中部電力パワーグリッド株式会社

中部精機（株）製高圧VCTの一部型式の構造変更について（お知らせ）

中部精機製VCT（20A、50A）

（1）懸垂装置変更

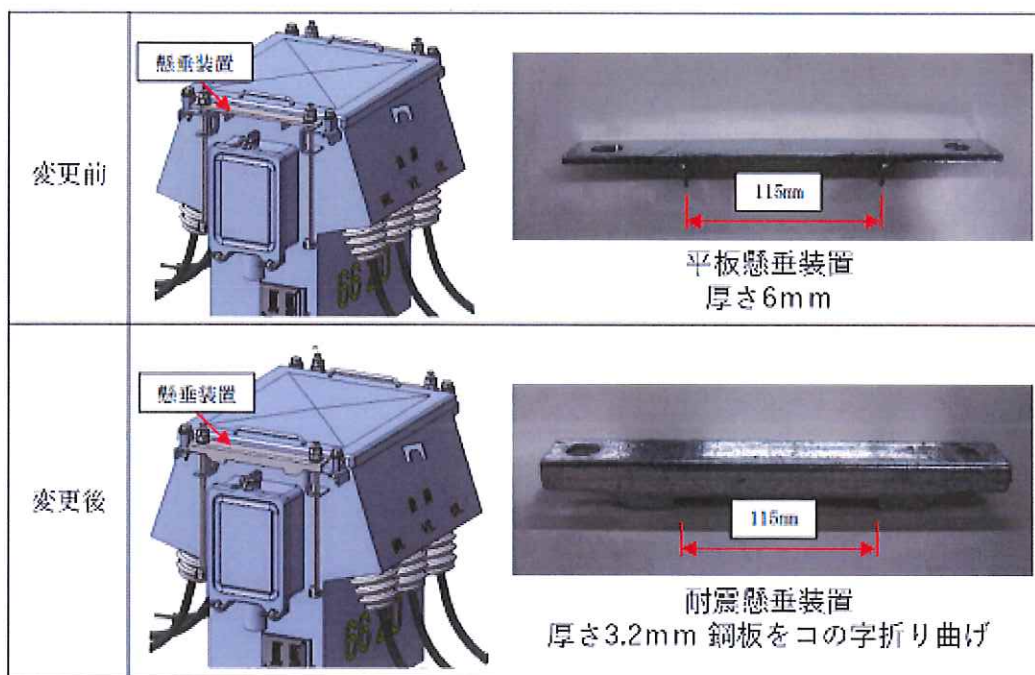
変更内容：平板（厚さ6mm）の懸垂装置を耐震構造の懸垂装置に変更します。

(2) 腕金台寸法変更

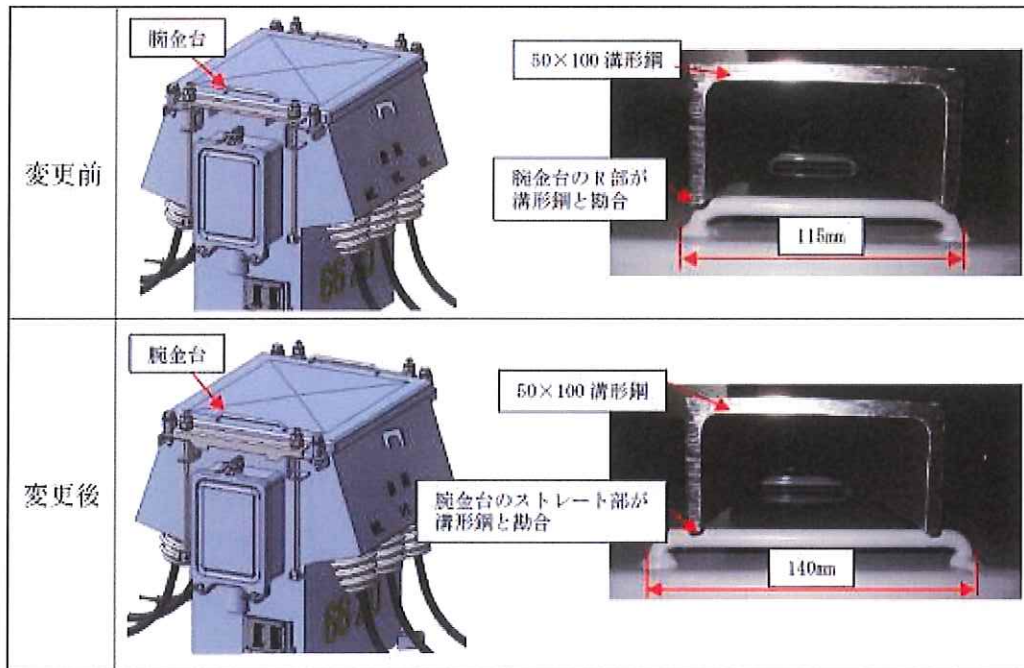
変更内容：腕金台の寸法を 115mm から 140mm に変更します。

(3) VCT本体取付脚変更

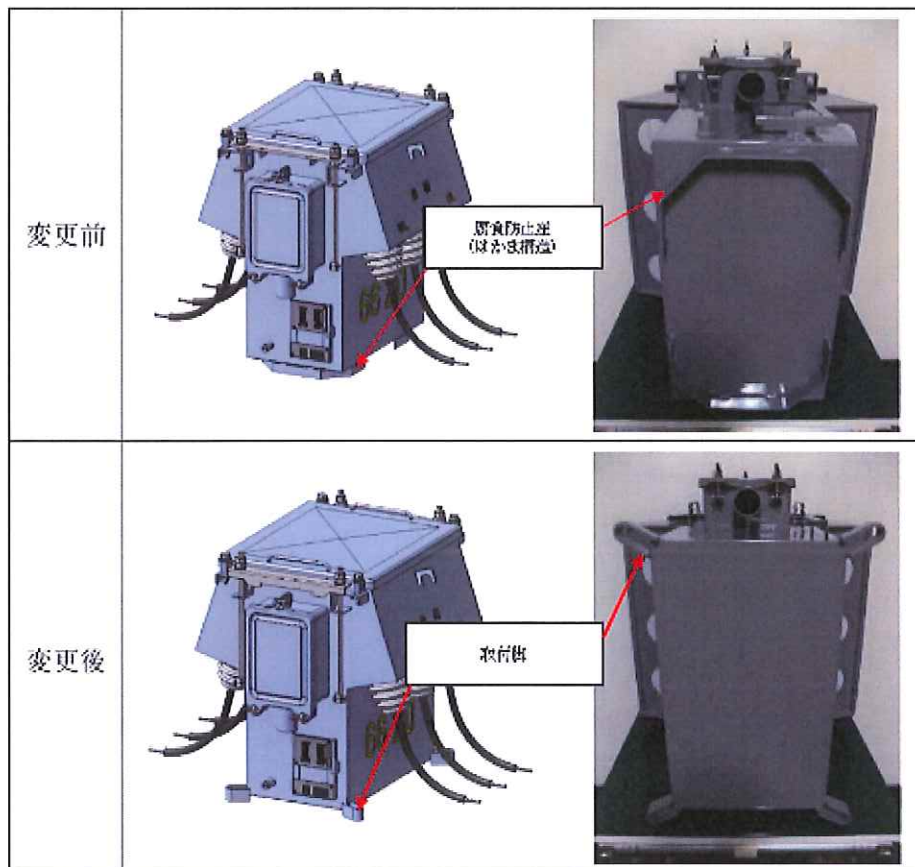
変更内容：底部腐食防止座（はかま構造）を取付脚に変更します。
